Datum 26 november 2025
Aan Gemeente Zuidplas
Van ██████████, ██████████
Betreft Participatie verloop-verslag COA - KlankBordGroep ROL

Participatieproces voor de Regionale Opvanglocatie (ROL) in de Spoorzone van Zuidplas.

Mogelijke locaties ROL Zuidplas Nieuwerkerk a/d IJssel

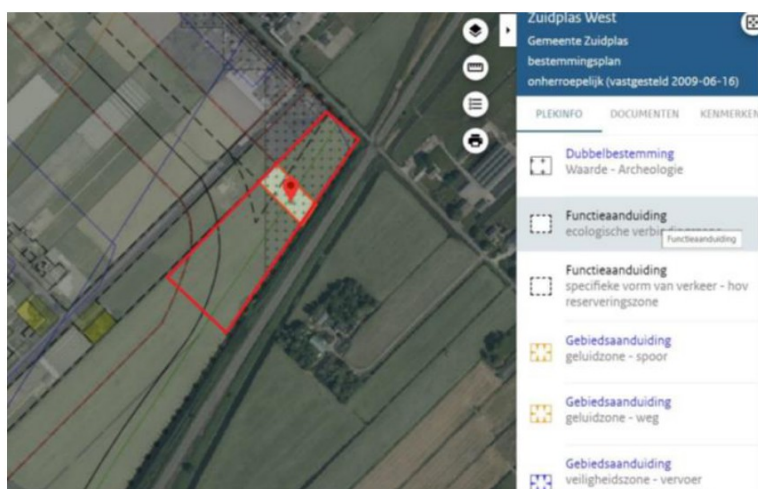
Klankbordgroep leden hebben tijdens de klankbordavond vragen gesteld over de positie van de ROL op van het ROL-perceel, een de onderbouwing van keuzes

- Waarom is er gekozen om de ROL aan de zijde te leggen tegen de Zuidplasweg aan? (zie hieronder schetsmatig locatie 1)
- Waarom kan dit niet helemaal aan de andere zijde, maar wel bv. de ontsluitingsweg via de huidige dam. (zie hieronder schetsmatig locatie 2)
- Inzicht in de onderzoeken, quick scan, welke het COA bij de aanvang van het project heeft laten uitvoeren..

Vanuit de klankbordgroep was er behoefte aan meer onderbouwing.

Tijdens de klankbordavond heeft het COA mondeling een aantal argumenten gegeven waarom positie van de ROL gesitueerd is aan kant van de rotonde:

- Op deze positie ligt de bebouwing (ROL) verder van de spoorbaan; zwaarwegend argument (geluidshinder en woonplezier).
- Dichterbij voorzieningen (openbaar vervoer, scholen en winkels). Dit is niet alleen belangrijk voor de veiligheid (bijv van de kinderen die naar school moeten fietsen) en praktische kant (dichterbij winkels om boodschappen te kunnen doen), maar is ook van sociaal belang: de ROL maakt onderdeel uit van de gemeenschap en bewoners moeten ook het gevoel hebben gewenst te zijn.
- Betere ruimtelijke indeling van woon- en werklocaties door breedte van kavel in tegenstelling tot de smalle kavel in de punt.

Daarom heeft het COA in samenwerking met Civil Management/Pro ruimte een memo opgesteld waarin feitelijk en objectief per variant de voor- en nadelen voor bewoners in beeld zijn gebracht. Van het huidige schetsontwerp zijn de voor- en nadelen gegeven van een plan wat in de punt geschoven wordt tegen de 2^e Tochtweg aan.
